WYJAŚNIENIA ZAMAWIAJĄCEGO

W odpowiedzi na otrzymane zapytania dotyczące postępowania o udzielenie zamówienia, którego przedmiotem jest „**Dostawa znaków drogowych, rur do znaków i elementów bezpieczeństwa ruchu**” Zamawiający udziela następujących wyjaśnień:

Ad. 1 – dot. poz. 9 – bariery rurowe ochronne

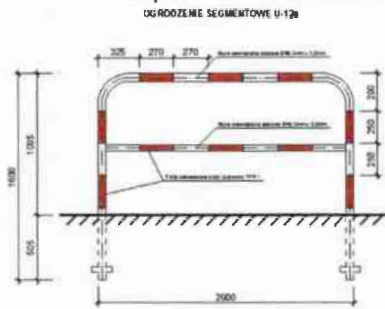
1. Pozycja 9 formularza cenowego – barierki rurowe ochronne U-12 - W opisie przedmiotu zamówienia brak jest jakichkolwiek zapisów charakteryzujących barierki stanowiące przedmiot zamówienia. Wnosimy o uzupełnienie zapisów o informacje odnośnie: wymiarów barierki, jej kształtu, elementów składających się na barierkę (czy osobno przęsła, osobno słupki czy może barierka typ „trzepak” z przeciągiem), koloru, sposobu zabezpieczenia antykorozyjnego, wymiarów poszczególnych elementów, średnicy rur itd. itp.

Wzór ogrodzenia łańcuszowego U-12b

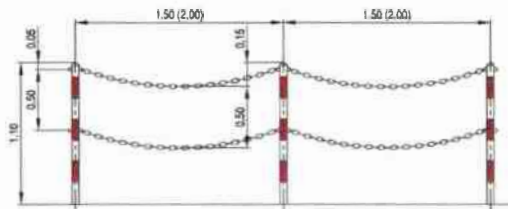
5. Pozycja 17 – ogrodzenie łańcuchowe – proszę o wyjaśnienie, jak należy wycenić 1mb ogrodzenia oraz jaki przyjąć rozstaw słupków (1,5m czy 2m?). Czy na cenę 1mb ma się składać koszt 2szt słupków wraz z łańcuchami czy 1szt słupka z łańcuchami?

Ad. 5 – dot. poz. 17 – Zamawiający oczekuje wycenę całości 20 mb ogrodzenia o rozstawie słupków 2 m z podwójnym łańcuszkiem,
